## Bescheid

über die Änderung und Ergänzung der  
allgemeinen bauaufsichtlichen Zulassung  
vom 16. September 2014

**Z-33.84-1018**

**"Capatect WDVS "B" mit Unterputz Capatect-ZF-Spachtel 699" nach ETA-07/0184**

Anlage 7

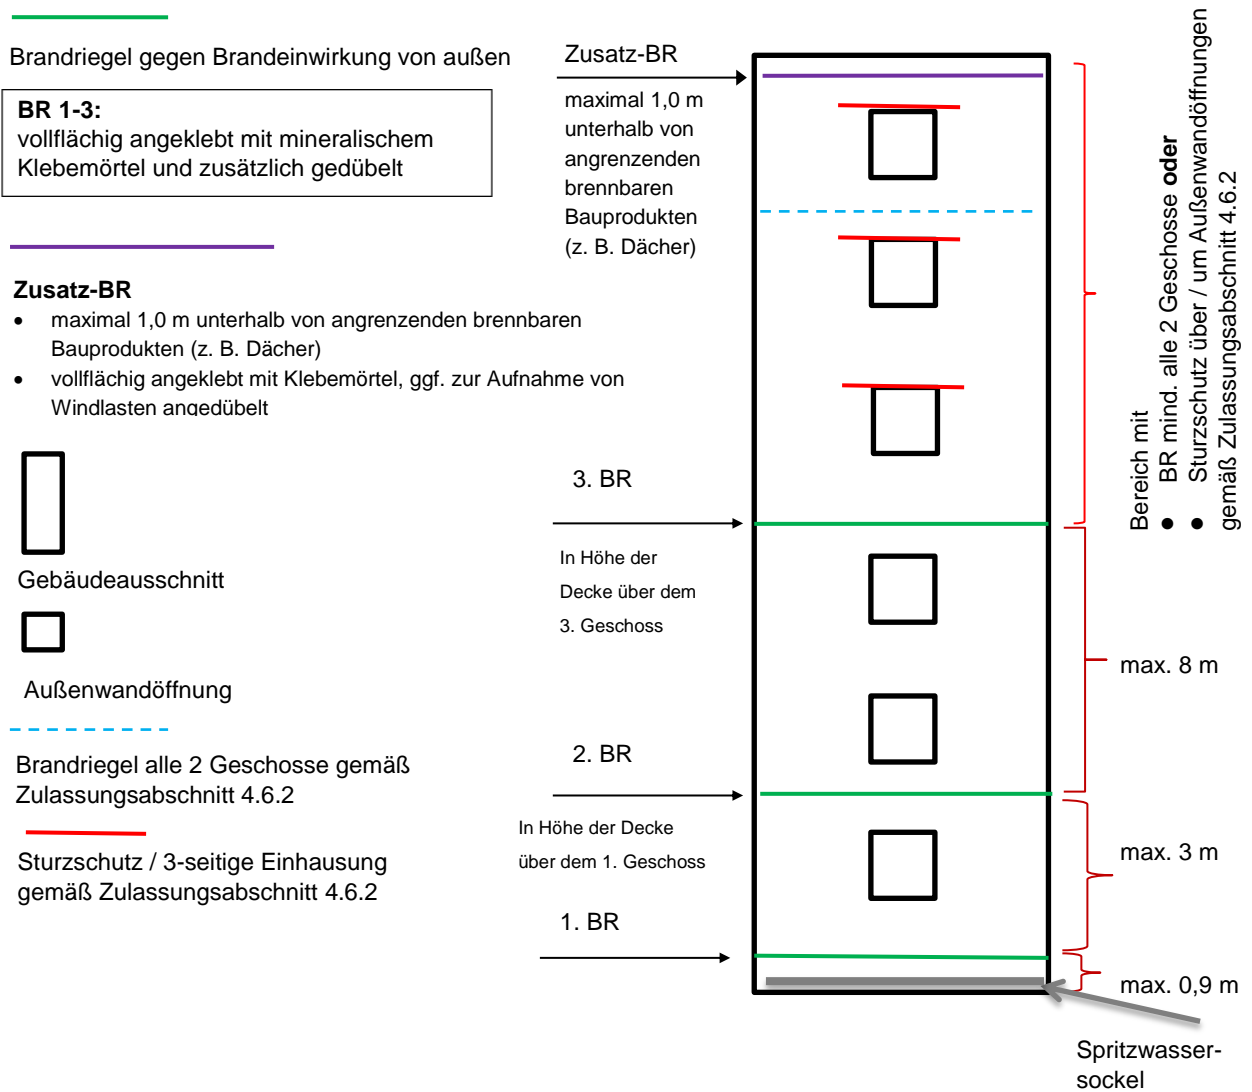
Für schwerentflammare WDVS mit bis zu 300 mm dicken EPS-Platten müssen zusätzlich zu den in Abschnitt 4.6.2 enthaltenen Bestimmungen folgende konstruktiven Maßnahmen gegen eine Brandeinwirkung von außen ausgeführt werden (siehe Anlage 7):

1. ein Brandriegel an der Unterkante des WDVS bzw. maximal 90 cm über Geländeoberkante oder genutzten angrenzenden horizontalen Gebäudeteilen (z. B. Parkdächer u. a.).

2. ein Brandriegel in Höhe der Decke des 1. Geschosses über Geländeoberkante oder angrenzenden horizontalen Gebäudeteilen nach Nr. 1, jedoch zu dem darunter angeordneten Brandriegel mit einem Achsabstand von nicht mehr als 3 m. Bei größeren Abständen sind zusätzliche Brandriegel einzubauen.

3. ein Brandriegel in Höhe der Decke des 3. Geschosses über Geländeoberkante oder angrenzender horizontaler Gebäudeteile nach Nr. 1, jedoch zu dem darunter angeordneten Brandriegel mit einem Achsabstand von nicht mehr als 8 m. Bei größeren Abständen sind zusätzliche Brandriegel einzubauen.

4. weitere Brandriegel an Übergängen der Außenwand zu horizontalen Flächen (z. B. Durchgänge, -fahrten, Arkaden), soweit diese in dem durch einen Brand von außen beanspruchten Bereich des 1. bis 3. Geschosses liegen.

- Höhe  $\geq 200$  mm,
- nichtbrennbare Mineralwolle-Lamellenstreifen, Baustoffklasse A1 oder A2 nach DIN 4102-1 bzw. Klasse A1 oder A2 - s1,d0 nach DIN EN 13501-1, nicht glimmend, aus Steinfasern mit einem Schmelzpunkt von mindestens 1000 °C geprüft nach DIN 4102-17, mit einer Rohdichte zwischen 60 und 100 kg/m<sup>3</sup>,

- mit mineralischem Klebemörtel (Bindemittel: Kalk und/oder Zement) vollflächig angeklebt und
- zusätzlich mit WDVS-Dübeln angedübelt (entweder durch den bewehrten Unterputz hindurch, oberflächenbündig unter dem bewehrten Unterputz oder im Mineralwolle-Lamellendämmstoff versenkt),

- Verdübelung mit zugelassenen WDVS-Dübeln bestehend aus Dübelteller und Hülse aus Kunststoff sowie Spreizelement aus Stahl, Durchmesser des Dübeltellers  $\geq 60$  mm, Rand- und Zwischenabstände der Dübel: mindestens 10 cm nach oben und unten, maximal 15 cm zu den seitlichen Rändern eines Brandriegel-Streifenelements sowie maximal 45 cm zum benachbarten Dübel.

Weiterhin ist ein Brandriegel (wie vorstehend beschrieben) maximal 1,0 m unterhalb von angrenzenden brennbaren Bauprodukten (z. B. am oberen Abschluss des WDVS unterhalb eines Daches) in der Dämmebene des WDVS anzuordnen. Dieser Brandriegel ist mit einem Klebemörtel vollflächig anzukleben; eine zusätzliche Verdübelung mit zugelassenen WDVS-Dübeln ist jedoch nur auszuführen, wenn sie zur Aufnahme der Lasten aus Winddruck (Windsog) benötigt wird.

Durchdringungen der Brandriegel durch PVC-Profile der Schienenbefestigung des EPS-Dämmstoffs sind nicht zulässig.
